Gestaltungskonzept Gudrunstraße

Nr.	Datum	Name	Änderung	Datum	Zeichen
Fachplaner:					
	bearbeitet	März 2022	Hi		
	gezeichnet	März 2022	Dw		
	geprüft				
Vorhaben: Verkehrskonzept Frankfurter Allee Nord					
Anhang 9: Gudrunstraße Lageplan 1					
Maßstab: 1:500

Nr.	Datum	Name	Änderung	Datum	Zeichen
Fachplaner:					
		VCDB	VerkehrsConsult Dresden-Berlin GmbH	Könnertstraße 31 01067 Dresden Tel. (0351) 48 2 31 00 Fax (0351) 48 2 31 09	bearbeitet gezeichnet geprüft
Vorhaben:					
Verkehrskonzept Frankfurter Allee Nord				Anhang 9: Gudrunstraße Lageplan 2	
				Maßstab: 1:500

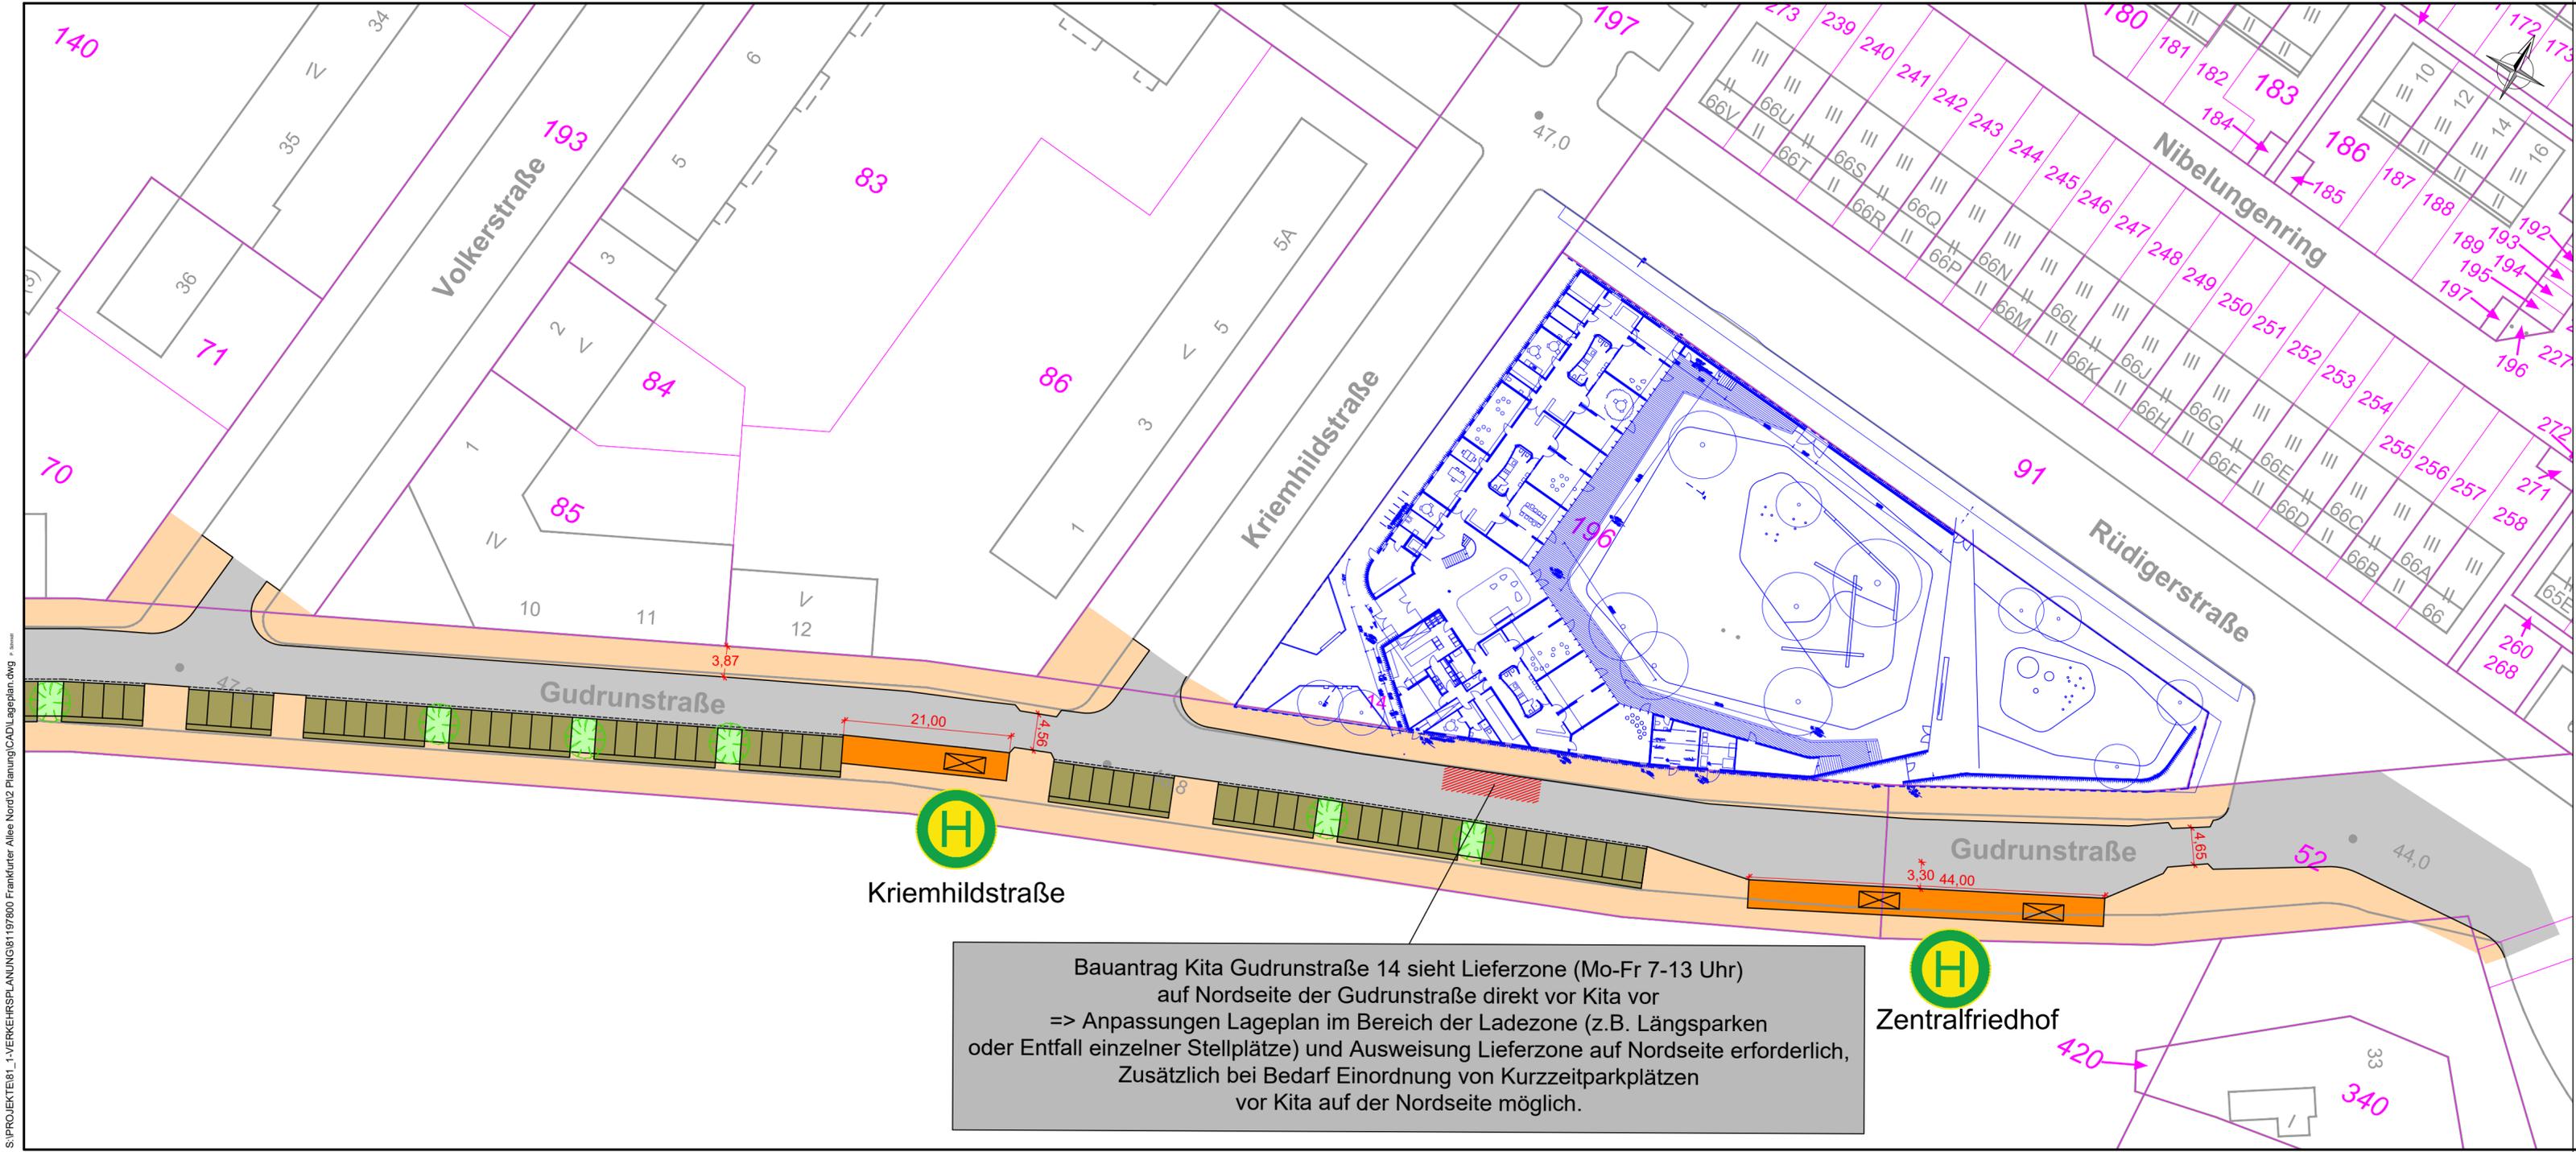
Bauantrag Kita Gudrunstraße 14 sieht Lieferzone (Mo-Fr 7-13 Uhr) auf Nordseite der Gudrunstraße direkt vor Kita vor
 => Anpassungen Lageplan im Bereich der Ladezone (z.B. Längsparken oder Entfall einzelner Stellplätze) und Ausweisung Lieferzone auf Nordseite erforderlich, Zusätzlich bei Bedarf Einordnung von Kurzzeitparkplätzen vor Kita auf der Nordseite möglich.
